改善箇所説明図

「不具合発生箇所」

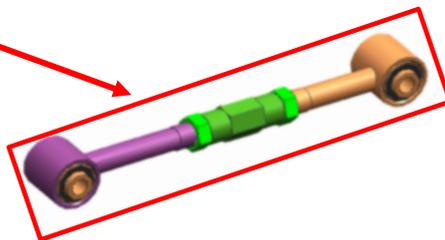
は、リアトーリンクを示す。

リアサスペンションにおいて、リアサスペンションの修理等を行った際にナットの締付トルクが不適切なため、緩みが発生することがある。そのため、リアトーリンクにガタが生じて分離し、最悪の場合、走行安定性が損なわれ事故を起こす可能性がある。

全車両、左右リアトーリンクを対策品に交換する。

運転席側 A ピラー(下側ドアヒンジの下)に緑色ペイントを塗布する。
